Opinia Nr 008278

Wyników przeprowadzonych oględzin - ekspertyzy urządzeń grzewczo-kominowych

w budynku przy ul. Praci Śniadeckich nr 2 w Walbrzychu
dotycząca urządzeń grzewczo-kominowych używanych przez Gminę Walbrzych
w administracji B.O.K. Stary Zdrój

SZKIC ORIENTACYJNY

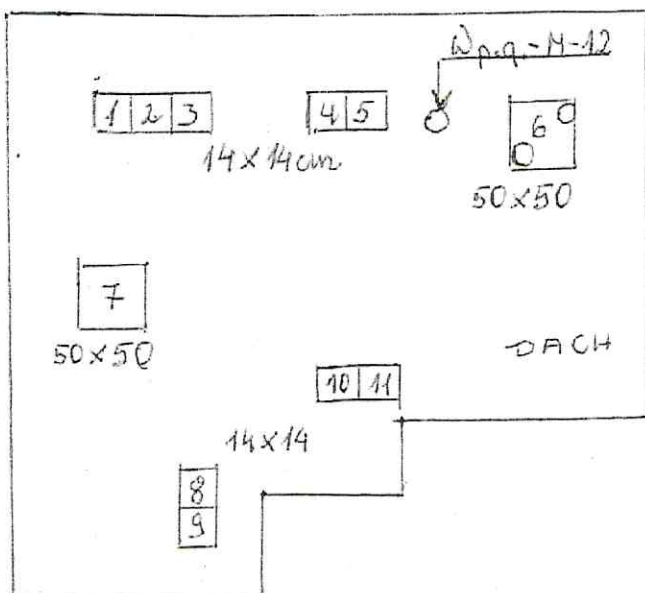
1. W działach przeprowadzających kontroli przewody szczelne prócz ukrytych nieuszczelniości powiadają przewodem nr. 10 (niezwytkowany) a przewodem nr. 11.
 2. Nieprawidłowe podłączenia w przewodzie nr. 3 (piec COK z H-4 i 15) oraz w przewodzie nr. 11 (piec COK z H-18 i 19) z piecem pokojowym z H-19).
 3. Wykaz usterek lub inne informacje i stwierdzenia:
 - H-1 drena PCV - brak nawiewników, piec COK w kuchni - brak wentylacji wywiewna - koniecznej wentylacja wywiewna łazienki nieprawidłowa ze względu na nawiew w drzwiach łazienki na wiaty (min. 220 dm³).
 - H-1A - wentylacja wywiewna kuchni nieprawidłowa ze względu na elektryczne na korytarz nieprawidłowe.
 - H-2 drena PCV - brak nawiewników, wentylacja kuchni - łazienki elektryczne na korytarz nieprawidłowe.
- Inne uwagi: - H-2A wentylacja kuchni i łazienki wywiewne na korytarz nieprawidłowe, do demontażu okap elektryczny w kuchni.

- M-3 - okna PCV - brak nawiewników, brak wentylacji wywiewnej kuchni i łazienki, brak wentylacji nawiewnej dla COK w przedpokoju, wentylacja wywiewna przedpokoju na korytarz - nieprawidłowa

- M-4 brak wentylacji wywiewnej dla pieca COK (przedpokój) oraz brak wentylacji wywiewnej kuchni i łazienki.
- M-5 - wentylacja wywiewna łazienki w przewodzie do kłowego, podczas kontroli przedłożona była rura po piecu - podłożenie nieprawidłowe.

- M-6 - podczas kontroli nie stwierdzono usterek.
- M-7 - okna PCV - brak nawiewników, brak wentylacji nawiewnej dla COK (przedpokój), wentylacje wywiewne kuchni, łazienki oraz przedpokoju nieprawidłowe.

- M-8 - okna PCV - brak nawiewników, kocioł COG w kuchni - brak wentylacji wywiewnej, brak wentylacji wywiewnej toalety, łazienki, nawiew w drzwiach łazienki za mały (min. 220 cm^2). Nawiew - anemostat $\phi 120$ za mały Nawiew dla COG to min 200.

- M-9 - brak wentylacji wywiewnej kuchni.
- M-10 - okna PCV z jednym nawiewnikiem, brak wentylacji wywiewno - nawiewnej dla pieca COK w kuchni, wentylacja wywiewna łazienki na zewnętrz elektryczna - nieprawidłowa.

- M-12 COG w pomieszczeniu gospodarczym - brak wentylacji nawiewnej a wywiewna - rura PCV $\phi 110$ ponad dach nieprawidłowa, wentylacja wywiewna łazienki elektryczna rura PCV nieprawidłowa, nawiew w drzwiach łazienki za mały (min. 220 cm^2), brak wentylacji wywiewnej kuchni.

- M-13 - mieszkanie do remontu [patrz opinia 008107/17.
- M-14 - okna PCV - brak nawiewników, piec COK w przedpokoju - brak wentylacji wywiewno - nawiewnej, brak wentylacji wywiewnej kuchni a wywiewna łazienki na strych nieprawidłowa.

- M-15 - okna PCV - brak nawiewników, piec COK w przedpokoju - brak wentylacji wywiewno - nawiewnej, wentylacja wywiewna kuchni (okap elektryczny) i łazienki na zewnętrz nieprawidłowe, nawiew w drzwiach łazienki za mały (min. 220 cm^2).

- M-16 - okna PCV - brak nawiewników, wentylacja wywiewna kuchni zewnętrzna - nieprawidłowa (ogrzewanie gazowe typ MORA).
- M-17 - wentylacja wywiewna kuchni rura PCV $\phi 110$ kończąca się w grzbie strychu nieprawidłowa, dwa nawiewniki w oknach PCV zamontowane nieprawidłowo (otwory).

- M-18 - okna PCV - brak nawiewników, piec COK w łazience - brak wentylacji nawiewnej a wywiewna na zewnętrz nieprawidłowa, wentylacja wywiewna kuchni (okap elektryczny) na zewnętrz nieprawidłowa.

- M-19 - wentylacja wywiewna kuchni wyprowadzona na strych nieprawidłowa.
